COMMISSION ROYALE DES MONUMENTS ET DES SITES
KONINKLIJKE COMMISSIE VOOR MONUMENTEN EN LANDSCHAPPEN

N/Réf. :	UCL30026_724_PUN	UCCLE. Chaussée de La Hulpe 51 - 57 Hippodrome de Boitsfort
Gest. :	TS/BC	(= site classé de la Forêt de Soignes / Inventaire)
V/Réf. :	2311-0004/111/2024-122PU	PERMIS UNIQUE : Prolongation de drèves forestières vers la piste
Corr DPC:	Bruno CAMPANELLA	de l'hippodrome / officialisation de certains sentiers battus existants;
NOVA :	16/PFU/1934850	démolition de revêtements devenus obsolètes et d'un mur en béton ;
Corr DU:	Fanny MOSCHOS	Plantation d'arbres et de haies écologiques du type bocagère;
	Nancy DENAYER	Installation d'équipements ludiques et éducatifs sur la piste.
		Installation de stationnements vélo

Avis conforme de la CRMS

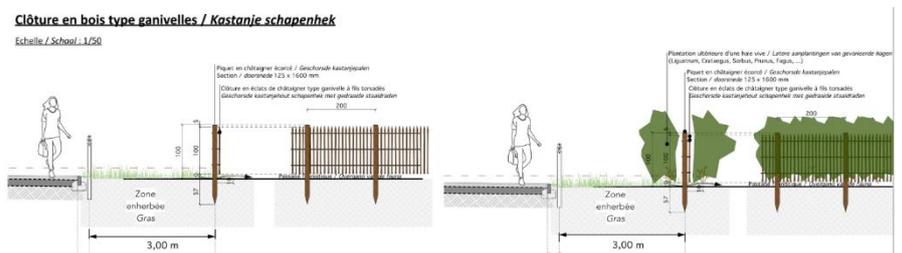
❖ *Sur l'aménagement des chemins d'accès, la mise en place de clôtures et la plantation de haies vives*

La Commission n'émet pas de remarques particulières au sujet de la pérennisation des accès existants *de facto*, qui prolongent des cheminements de la forêt de Soignes. Elle souscrit au principe de clôturer la zone forestière située dans le second anneau, qui doit permettre de restaurer une partie de l'ancienne drève de Boondaël par la replantation de hêtres. Cela permettra à cet espace de jouer un rôle de laboratoire pour l'éducation du public à la gestion et à l'histoire de la forêt.

Le projet prévoit en outre la plantation de haies vives, ce qui est positif du point de vue de la biodiversité. Toutefois, les hauteurs de haie ne doivent pas entraîner de cloisonnement excessif du site – même s'il est géré par plusieurs acteurs – et encore moins fermer des vues paysagères importantes. **La Commission demande donc de limiter la hauteur maximale des haies à 1 mètre 20 et d'en assurer un entretien régulier.**

Stationnement vélo de 80 places à proximité du parking.

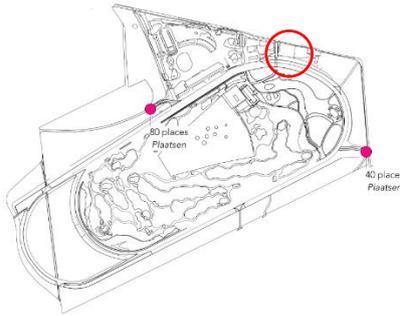
- *Stationnement de 80 places au niveau du grand parking* : la Commission considère que l'installation du parking vélo de 80 places en bout de l'avenue de l'Hippodrome, pratiquement adjacent mais non intégré au grand parking, n'est pas valorisante pour le site (multiplication des espaces de stationnement) et témoigne du manque de coordination entre les acteurs à la manœuvre sur le terrain. **Elle se prononce défavorablement sur ce point et demande de**

réduire l'impact de ce stationnement vélo en adaptant son implantation et en l'intégrant pleinement dans l'aménagement futur du grand parking.
